Dodatek č. 1 ke smlouvě o dílo č. KT/13468/24

„K2415 Obnova povrchu komunikace Horní v Litvínově“

Příloha: Změnový list č. 1
ZBV č.1-5

Obnova povrchu komunikace v ul. Horní v Litvínově

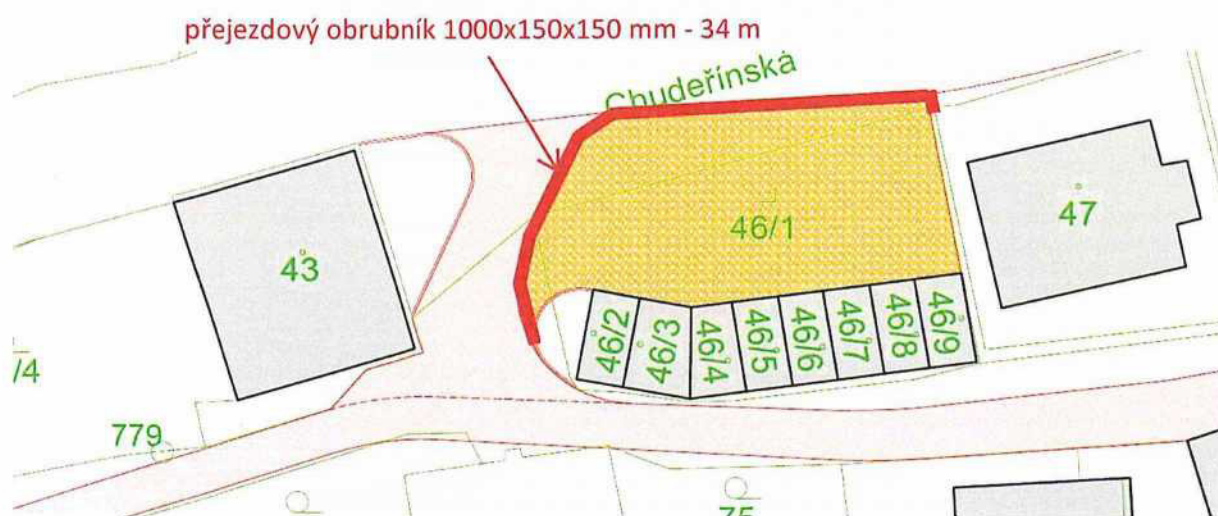
ZBV č.4 - Doplnění přejezdových obrubníků před garážemi

Při prohlídce stavby bylo se zástupcem objednatele odsouhlaseno, že nově realizovaná plocha před garáží z asfaltového recyklátu a asfaltové vrstvy komunikace budou odděleny přejezdovými silničními obrubami. Z tohoto důvodu dochází k navýšení množství stávajících položek ve výkazu výměr.

PODKLAD PRO ZPRACOVÁNÍ ROZPOČTU / OCENĚNÍ ZMĚNY		
	Název zakázky : Obnova povrchu komunikace v ul. Horní v Litvínově		
	Číslo zakázky : MIR 24083/LN		
Požadavek zadal :		Datum zadání :	01.05.2025
Zpracovává :		Termín zpracování :	16.05.2025
NÁZEV ZMĚNY / ROZPOČTU :			
Doplnění přejezdových obrubníků před garážemi			
			ZBV č.4
PŘÍČINA / DŮVOD :			
Při prohlídce stavby bylo se zástupcem objednatele odsouhlaseno, že nově realizovaná plocha před garáží z asfaltového recyklátu a asfaltové vrstvy komunikace budou odděleny přejezdovými silničními obrubami. Z tohoto důvodu dochází k navýšení množství stávajících položek ve výkazu výměr.			
POPIS / SCHÉMA :			
<u>doplnění přejezdových obrubníků před garážemi</u>			
SO 01 položka č.16	Osazení silničního obrubníku betonového stojatého s boční opěrou do lože z betonu prostého	34,000	m
SO 01 položka č.17	Obrubník silniční betonový 1000x150x150 mm	34,680	m
	34*1,02

nová položka	Inženýrská činnost zhotovitele	1,000	kpl

Název ZBV: Úprava chodníku a odvodnění u RD č.39

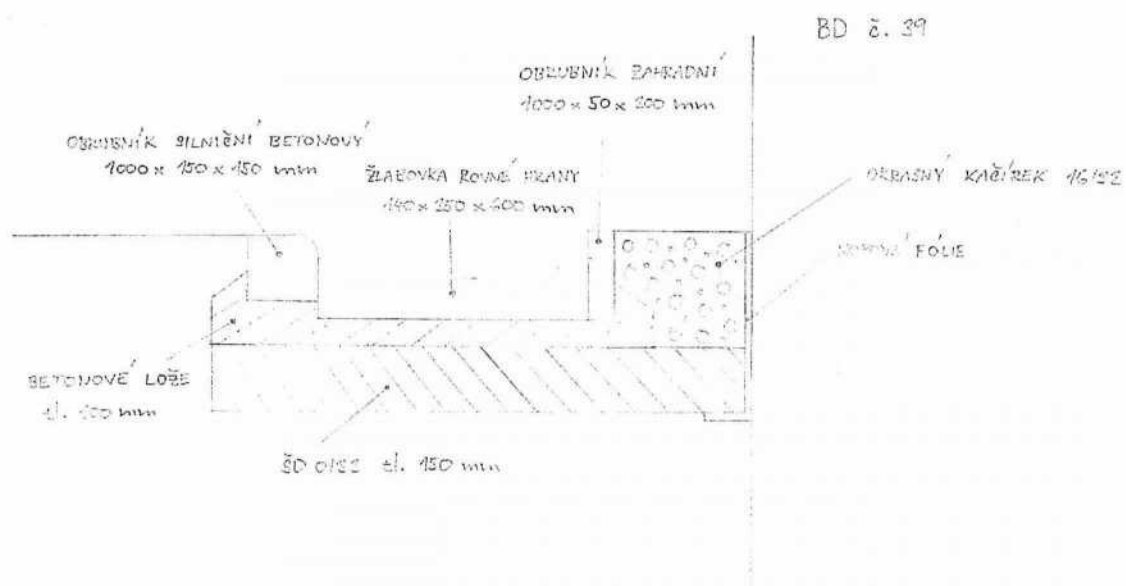
ZBV č.5 - Úprava chodníku a odvodnění u RD č.39

Po dohodě se zástupcem objednatele bude před RD č.39 provedena kompletní obnova chodníku se zabudováním otevřeného žlabu pro odvedení vody z místa před vstupem domu č.39. Tyto práce nejsou obsaženy v oceněném výkazu výměr, proto bude zhotovitel postupovat dle SOD Č. KT/13468/24 , článek - 7 Změny díla.

nová položka	Izolace proti zemní vlhkosti nopovou fólií svislá, nopek v 8,0 mm, tl do 0,6 mm	3,000	m ²
	6*0,5		
nová položka	Podklad ze štěrkodrtě ŠD 0/32 tl 150 mm	10,790	m ²
SO 01 položka č.16	Osazení silničního obrubníku betonového stojatého s boční opěrou do lože z betonu prostého	14,000	m
SO 01 položka č.17	Obrubník silniční betonový 1000x150x150 mm	14,280	m
	14*1,02		
nová položka	Osazení příkopového žlabu do betonu tl 100 mm z betonových tvárnic š 600 mm	9,000	m
nová položka	Žlabovka rovné hrany, 140x250x600 mm (V x D x Š)	9,000	m
nová položka	Osazení chodníkového obrubníku betonového stojatého bez boční opěry do lože z betonu prostého	8,000	m
nová položka	Obrubník zahradní betonový 1000x50x200 mm	8,160	m
	8*1,02		
nová položka	Základové desky z betonu tř. C20/25	0,120	m ³
	1*0,8*0,15		
nová položka	Zásyp jam, rýh nebo kolem objektů sypaninou	0,450	m ³
	6*0,3*0,25		
nová položka	Okrasný kačírek praný nedrcený, frakce 16/32	0,810	t

0,45*1,8		
nová položka	Kladení zámkové dlažby komunikací pro pěší tl 60 mm	2,025	m ²
	2,7*0,75		
nová položka	Dlažba skladebná betonová 20x10x6 cm přírodní	2,066	m ²
	2,025*1,02		
nová položka	Kladení zámkové dlažby pozemních komunikací tl 80 mm	2,430	m ²
	2,7*0,9		
nová položka	Dlažba skladebná betonová 20x10x8 cm přírodní	2,479	m ²
	2,43*1,02		
nová položka	Inženýrská činnost zhotovitele	1,000	kpl
